RROP-Entwurf 2017; Stellungnahmen im Beteiligungsverfahren

2. Stellungnahmen aus der Öffentlichkeit zu den Themen Torfabbau, Einzelhandel, Biotopverbund, Fracking, Windenergie

Karte 2: Potenzialfläche Nr. 13 Bereich westlich von Anderlingen

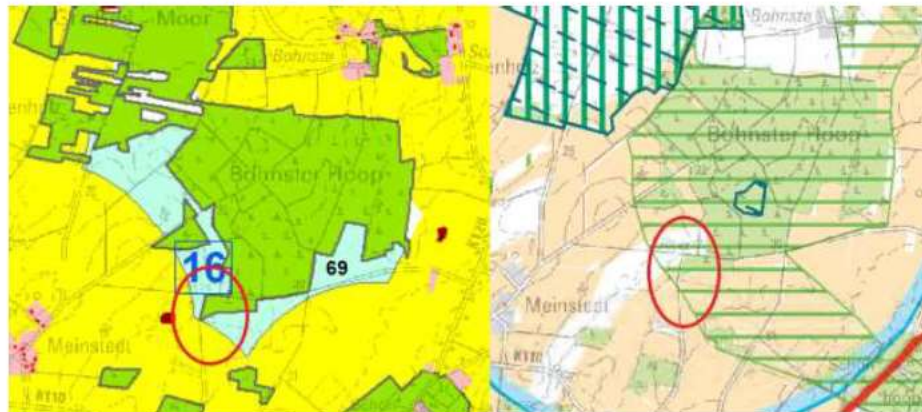
In der Begründung zum RROP-Entwurf wird allerdings im Zusammenhang mit der Potenzialfläche Nr. 13 nur auf die 51 ha große Teilfläche Bezug genommen. Dies ist unserer Ansicht nach fehlerhaft, da die beiden Flächen einen klaren

Zu 2.2: Die kleinere Potenzialfläche mit 24 ha sowie die Potenzialfläche Nr. 13 bilden aus regionalplanerischer Sicht keine zusammenhängende Potenzialfläche, sondern sind durch eine weiche Tabuzone (Wald) voneinander getrennt. Sie würden bei einer gemeinsamen Betrachtung einen Potentialflächenkomplex bilden, der aufgrund des Planungskonzeptes des Landkreises vermieden werden soll (siehe Begründung zum RROP-Entwurf 2017, Seite 40). Der Vergleich mit den Potenzialflächen Nr. 16, 17 und 46 ist nicht gerechtfertigt, da dort die Potenzialflächen räumlich tatsächlich noch zusammenhängen, wenn auch nur in sehr schmalen Bereichen.

Karte 5: Nr. 46 Bereich Rosebruch

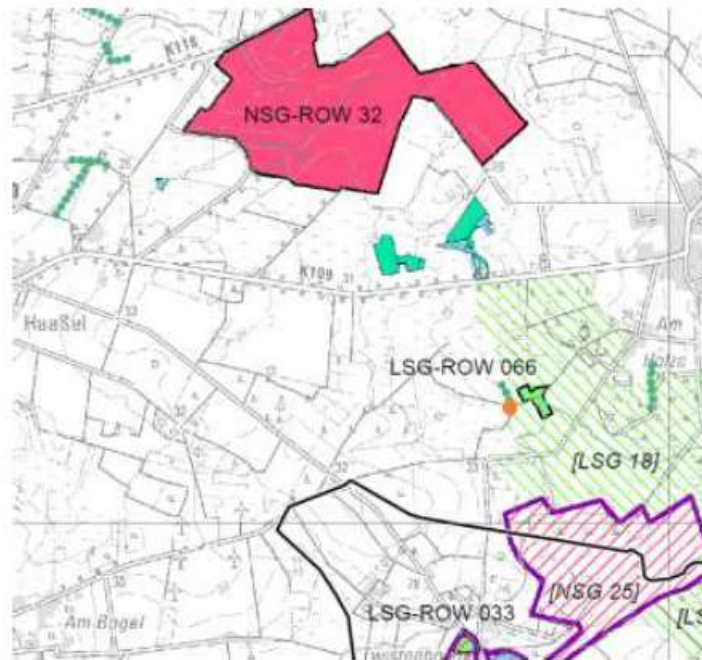
Unserer Meinung nach ist diese Vorgehensweise absolut richtig. Kleine Waldstücke können bzw. dürfen nicht herangezogen werden, um Potenzialflächen zu trennen. Dementsprechend darf der Waldabschnitt innerhalb der Potenzialfläche 13 ebenfalls nicht für eine Trennung dieser Potenzialflächen heran gezogen werden.

Karte 6: Landschaftsrahmenplan

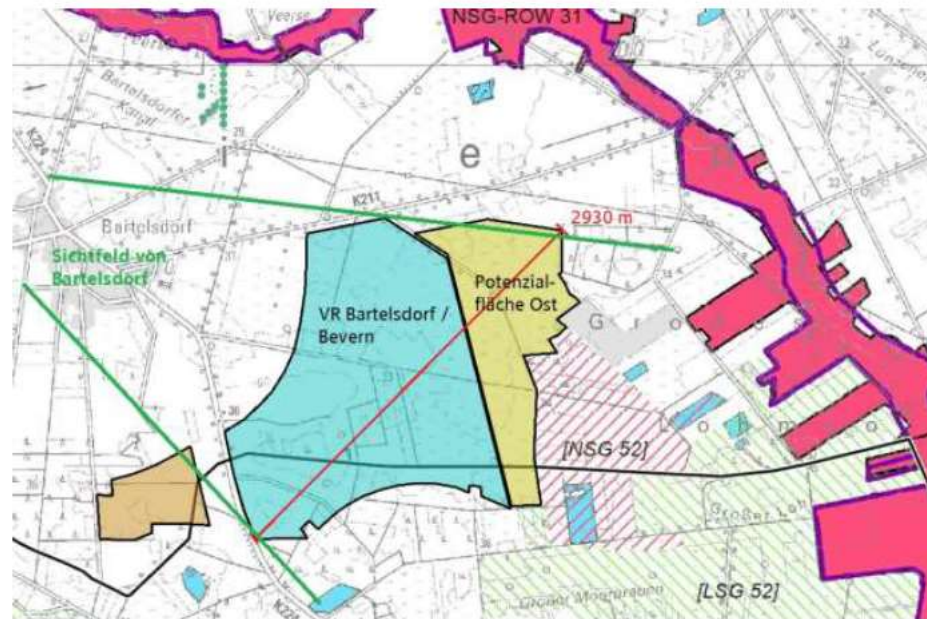
Würde man die Trennung zwischen dem 51 ha großen und dem 24 ha großen Teilbereich nicht vornehmen, würde die Potenzialfläche Nr. 13 eine Größe von deutlich über 50 ha aufweisen und müsste – da außer der Nicht-Einhaltung der Mindestgröße von 50 ha keine weiteren Argumente gegen die Fläche zu sprechen scheinen – als Vorrangstandort ausgewiesen werden.

Würde man dieser Argumentation folgen, wäre die Planung eine direkte Erweiterung des im RROP 1998 ausgewiesenen Vorrangstandortes Seedorf (siehe Karte 2). Man hätte also die Möglichkeit, an geeigneter Stelle Windkraftanlagen in einem vorbelasteten Bereich zu konzentrieren. Wir bitten den Landkreis Rotenburg (Wümme) diesen Aspekt zu überprüfen.

Anlage 1 – Potenzielles Vorranggebiet für die Windenergie Hainhorst

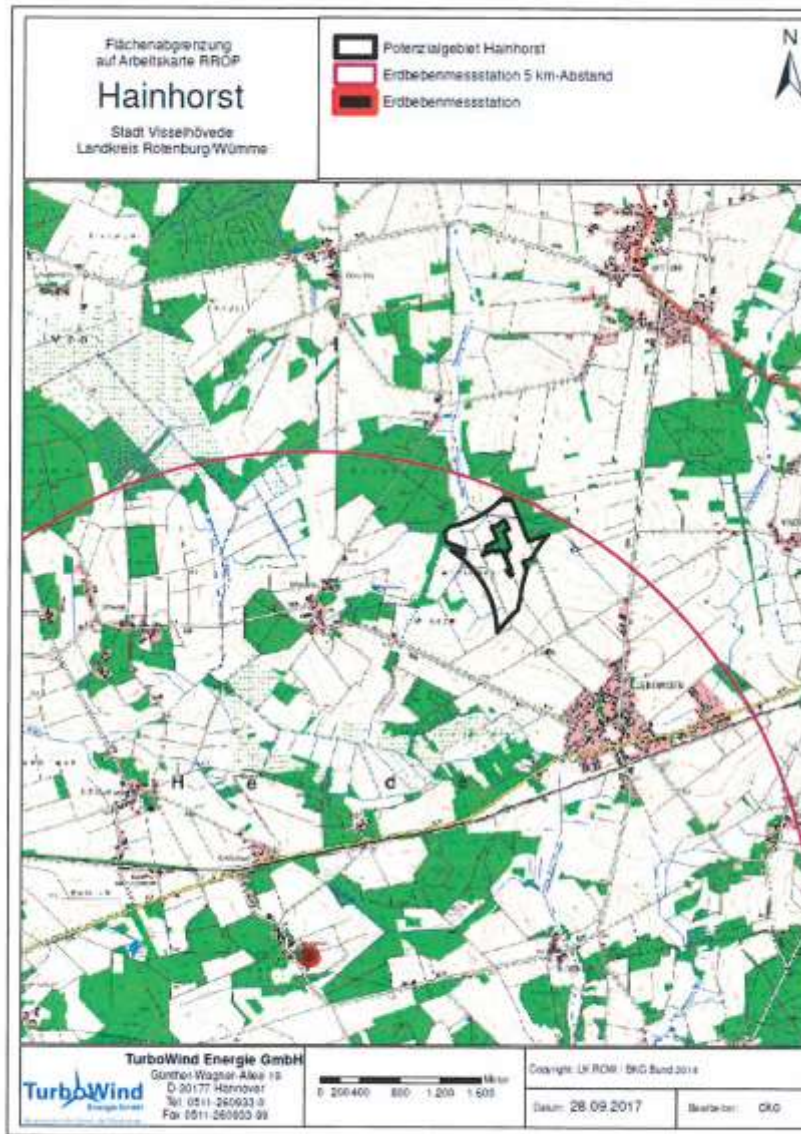
<p>Fazit Wir bewerten das potenzielle Vorranggebiet Windenergienutzung „Hainhorst“ planungsrechtlich und naturschutzfachlich als sehr geeignet für die Nutzung der Windenergie. Die durch das Bundesimmissionsschutzgesetz (BImSchG)</p>

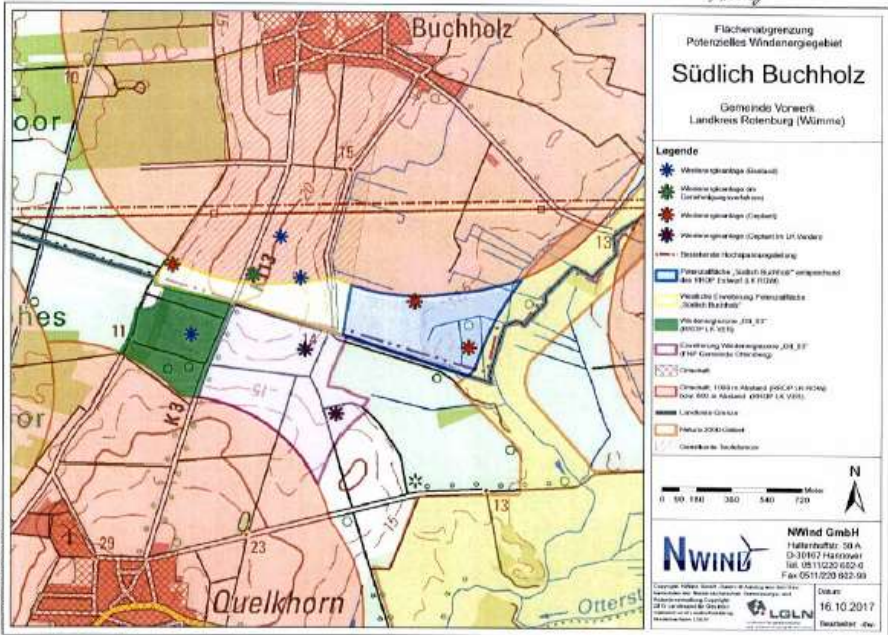
<p>B. Ausweisung der Fläche „Erweiterung Südlich Buchholz“ als Vorranggebiet für Windenergienutzung</p> <p>I. Überdurchschnittliche wirtschaftliche Eignung Der mit Antrag 2 ersuchte Standort „Erweiterung Südlich Buchholz“, der im</p>

<p>Westen unmittelbar an die mit Antrag 1 ersuchte Fläche „Südlich Buchholz“ angrenzt, ist hinsichtlich der Nutzung der Windenergie – ebenso wie unter Gliederungspunkt A. I. beschrieben – durch eine überdurchschnittliche wirtschaftliche Eignung gekennzeichnet. Der Standort bietet eine vergleichbar vorherrschende Windhöffigkeit, so dass auch die mit Antrag 2 beantragte Fläche durch eine überdurchschnittliche Eignung zur Windenergienutzung gekennzeichnet ist.</p>	
		<p>II. Zu berücksichtigende Vorbelastung durch Hochspannungsleitungen und Windenergieanlagen Wie bereits unter Gliederungspunkt A. II. dargelegt, ist die Fläche „Südlich Buchholz“ bereits durch zwei Hochspannungsleitungen sowie Bestands-Windenergieanlagen im Umfeld der Fläche (westlich) erheblich vorbelastet. Gleiches gilt für die Fläche „Erweiterung Südlich Buchholz“. Diese befindet sich sogar in ca. 200 bis 360 m Entfernung zu den genannten Hochspannungsleitungen und direkt zwischen den nördlich und südlich gelegenen Windenergieanlagen, so dass das Gebiet „Erweiterung Südlich Buchholz“ in gesteigertem Maße vorbelastet ist. Gleiches ist für die Vorbelastung durch Windenergieanlagen zu verzeichnen, da sich die entsprechenden Bestandsanlagen beinah in der ersuchten Fläche jedenfalls aber in unmittelbarer Nähe (ca. 200 m Entfernung) befinden.</p>
